PROGETTO DI UN IMPIANTO AGRO-FOTOVOLTAICO PER UNA POTENZA NOMINALE DI 58,113 MWp (45 MW IN IMMISSIONE) INTEGRATO DA UN SISTEMA DI ACCUMULO DA 36 MW E RELATIVE OPERE DI CONNESSIONE DA REALIZZARSI NEI COMUNI DI BUSETO PALIZZOLO, ERICE E VALDERICE (TP)

RELAZIONE INTEGRAZIONE

## 2. RELAZIONE DI INTEGRAZIONE del PARERE TECNICO C.T.S. n°159 del 31.03.2023

Figura 3 - stralcio della Carta Aree idonee ai sensi del D.lgs199/2021 area NO (In verde l'area disponibile, in viola le aree idonee)

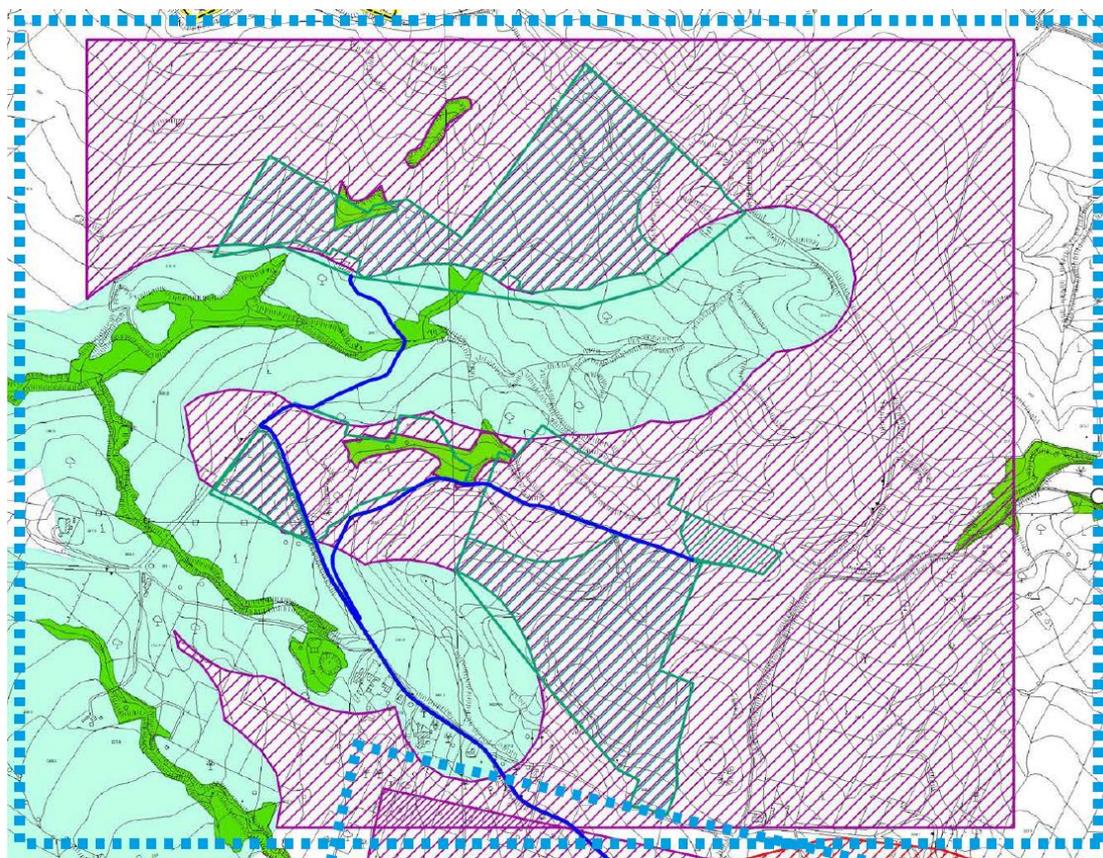
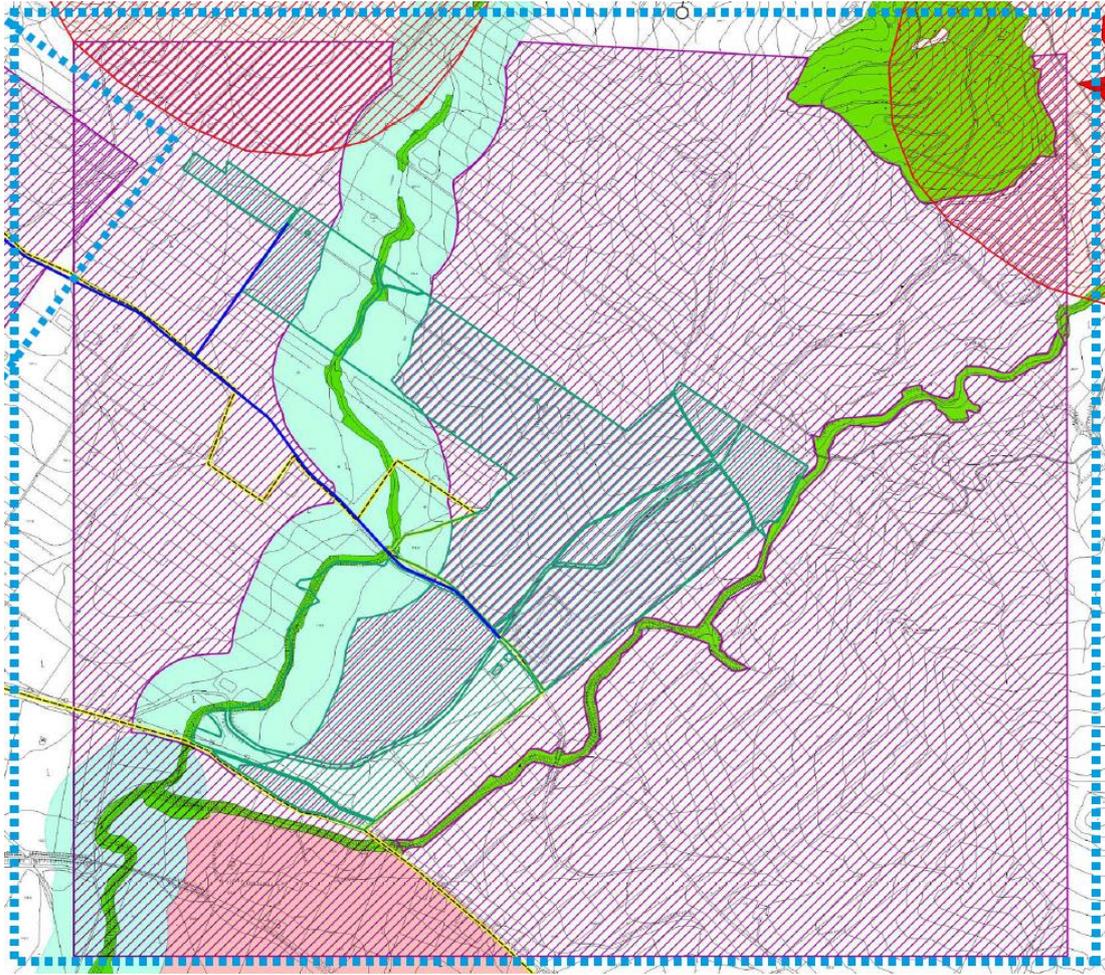
*“La valutazione di coerenza e compatibilità dell'intervento rispetto a tutti gli strumenti di programmazione e pianificazione presi in considerazione dal proponente ivi compresi quelli esaminati nella documentazioni già in atti deve indicare specificatamente le caratteristiche e la tipologia dell'area, evidenziando altresì vincoli e prescrizioni - contenute nella parte riguardante i regimi normativi di ciascun piano o programma, nelle NTA o altro atto equivalente riferibili alla tipologia di area su cui ricade l'intervento e rappresentando esplicitamente i rapporti di coerenza del progetto rispetto al quadro prescrittivo e vincolistico desumibile dai regimi normativi di ciascun strumento di pianificazione”*

In relazione alla tabella riportata precedentemente è possibile confermare la marginale e parziale presenza di vincoli paesaggistici e ambientali. In riferimento a tali aree la superficie destinata alla realizzazione dell'impianto non interferisce in alcun modo con le superfici sottoposte a vincolo in quanto di tutte le aree vincolate, ricadenti nelle aree di disponibilità, sono escluse da ogni intervento così come mostrato nelle figure seguenti Figura 3 e Figura 4.
